■対策箇所説明図 1

■対策箇所 その1 燃料分配器

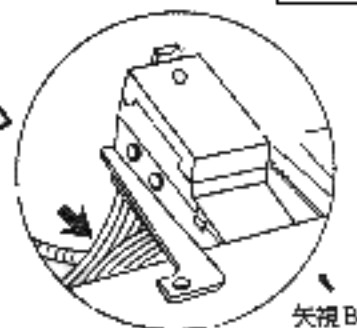
欠陥発生箇所

密封栓（シールプラグ）の取付方法が不適切なため、燃料漏れを起こすおそれがある。

識別：密封栓（シールプラグ）に黄色ペイント塗布。

対策内容：対策品と交換する。

■対策箇所 その2 分電器

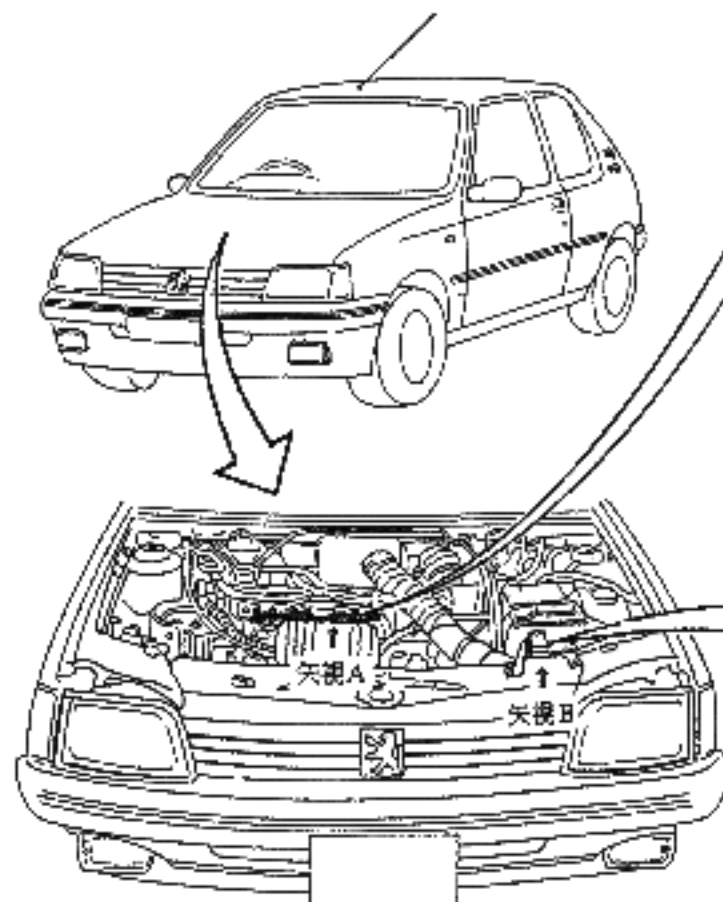
欠陥発生箇所

電気配線の配索に不適切なものがあるため、振動により電気配線が互いに干渉し合い、損傷するおそれがある。

対策内容：バンドで固定。
